ORIENTAÇÃO DE OBRA: QUADRA 02 - LOTE 01

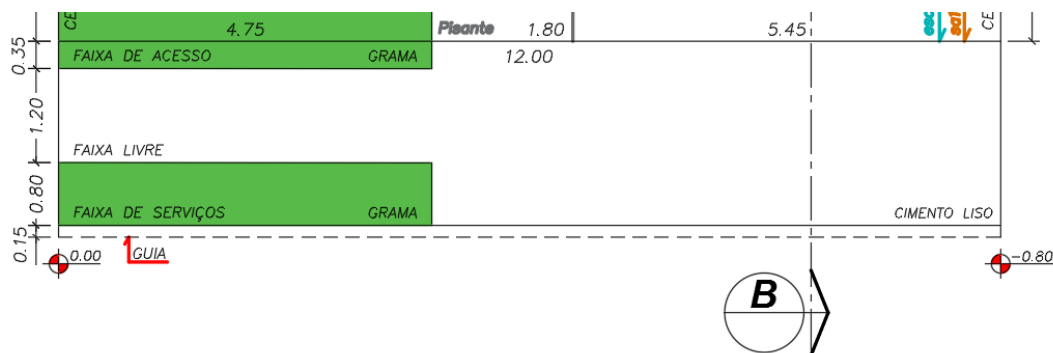
1 – Orientar aos prestadores de serviço a realizar uma organização nas madeiras utilizadas na obra, afim de ajudar na precaução de animais peçonhentos.

2 – Na obra a calçada está sendo executado fora do padrão condomínio, conforme previsto pelo regulamento interno a faixa de serviço e faixa de acesso, deverão receber grama. Favor providenciar a adequação no local, abaixo segue o item previsto no regulamento interno e imagem de exemplo.

11.4 Os passeis deverão ser revestidos exclusivamente com grama e cimento liso na seguinte condições: uma faixa de grama com 80,00cm de largura, imediatamente após a guia, seguida de faixa de cimento liso com 120,00cm de largura, para fins de trânsito de pedestres, e novamente mais uma faixa de grama ou faixa ajardinada com 35,00 cm de largura, até o alinhamento frontal do lote.
